[Referenca: QIL-149P-04]

**[HITNO: HITNA TERENSKA OBAVIJEST/TERENSKA SIGURNOSNA KOREKTIVNA RADNJA]**

**Vezano na: Video teleskop OLYMPUS ENDOEYE HD II - problem s temperaturom**

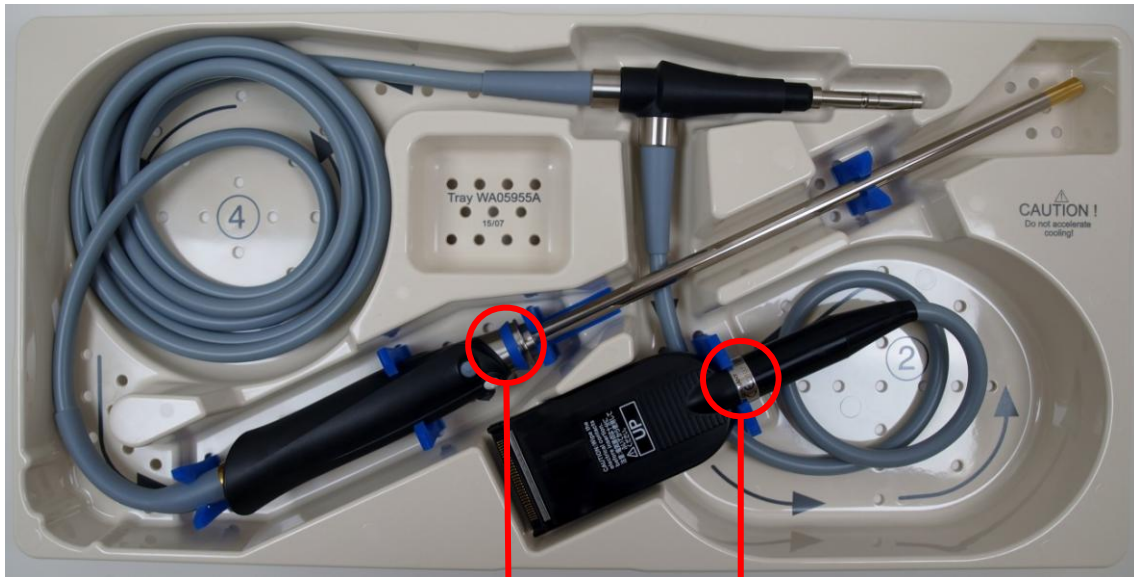
1. Pregledate ima li u vašem inventaru uređaja naznačenih referencom te utvrdite specifičan model i gore navedene serijske brojeve. Model i serijski broj mogu se naći na uređaju kako je to prikazano na sljedećim slikama.
